전주천(국가) 하천기본계획에 따른 전략환경영향평가(초안)

주민 등의 의견수렴 결과 및 반영여부 정 보 공 개 결 과 서

2018. 09.

익산지방국토관리청

(그림 1-2) 보 및 낙차공 예시도(안)

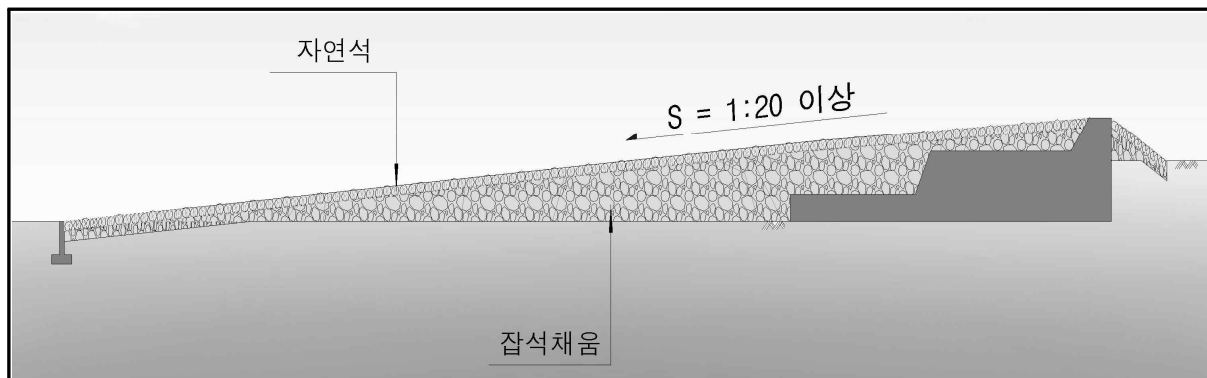
구 분	의견제출자	주요의견	조치내용	비고
1	김○○	○금학보~추천대교 사이 보행자 및 자전거가 이동할 수 있도록 구조물 설치 또는 수위를 낮추어 주기 바람.	○주민의견을 반영하여, 보 및 낙차공 개량시 보행자가 이동할 수 있도록 계획함	반영 (전주시)
